Produktkonsolidierung D-SERIES DRM Relais

4. Produktgegenüberstellung

Vorher: (Blick von unten auf die Relaispins)

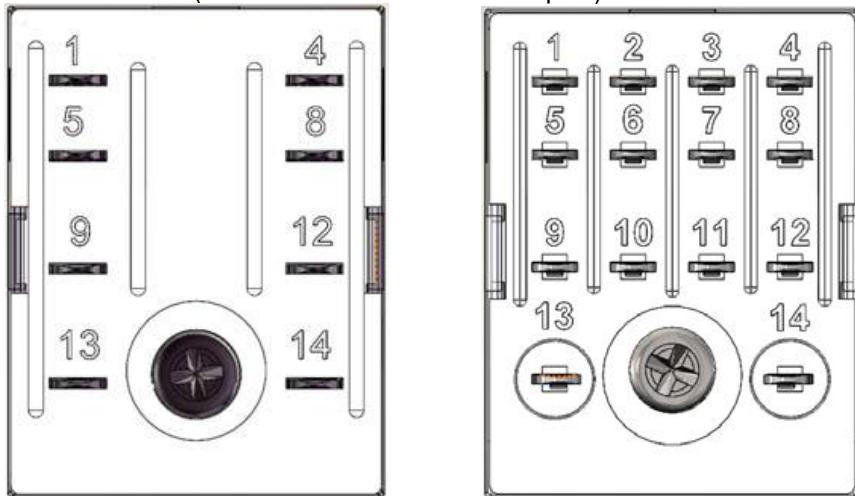
- Optische Veränderungen:
 - Die Schriftarten der unteren Pin-Nummern unterscheiden sich zwischen vorher und neu.
 - Es gibt keine Schraube an der Unterseite der neuen Version.
